NUJNO obvestilo o varnosti dobavljenega izdelka

Rotacijski pokrov L-loka lahko odpade pri sistemih Philips Allura in Philips Azurion z enostopenjsko fiksno pritrditvijo na strop

30.11 2023

Slika 1: primer odključenega rotacijskega pokrova L-loka

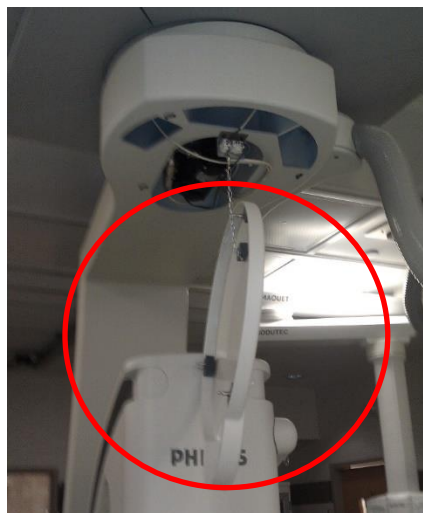
Pri družbi Philips smo odkrili morebitno varnostno težavo pri družinah sistemov Philips Allura in Azurion z enostopenjsko fiksno pritrditvijo na strop. L-lok, pritrjen na strop, ima rotacijski pokrov, ki lahko odpade, če pride do trka med L-lokom in drugo bolnišnično opremo (npr. operacijsko lučjo). Čeprav ima pokrov varnostno verigo, ki ga pridržuje, se lahko pri morebitnem trku tudi veriga odkluči, zato lahko pokrov pade na pacienta, uporabnika ali drugo osebo v bližini. Prejeli smo obvestila o 5 takšnih dogodkih, ko je prišlo do manjših poškodb, kot so podplutbe ali praske. Doslej še nismo prejeli poročil, da bi v povezavi s to težavo prišlo do resnih poškodb ali smrti.

Za odpravo te težave bo družba Philips obstoječe pokrove vseh prizadetih izdelkov Philips Allura in Philips Azurion z enostopenjsko fiksno pritrditvijo na strop zamenjala z na novo oblikovanimi rotacijskimi pokrovi L-loka (pritrjeni z vijaki namesto z vzmetnimi sponkami), da bodo odporni na trke z zunanjimi predmeti.

Slika 2: ta težava se pojavi samo pri sistemih z enostopenjsko fiksno pritrditvijo na strop (kot kaže slika).

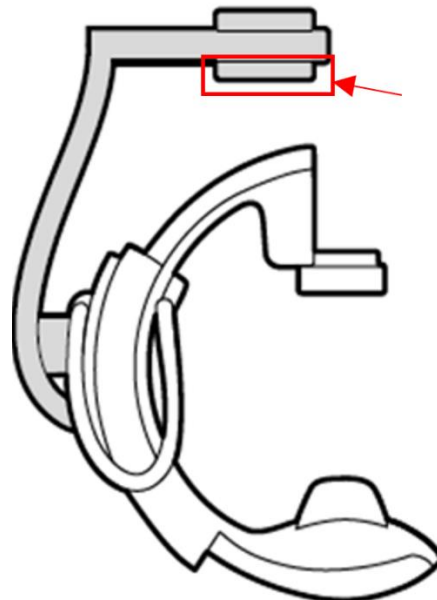
Ta težava je prisotna pri vseh izdelkih družin Allura in Azurion z enostopenjsko fiksno pritrditvijo na strop, kot prikazujeta slika 2 in preglednica 1 spodaj.
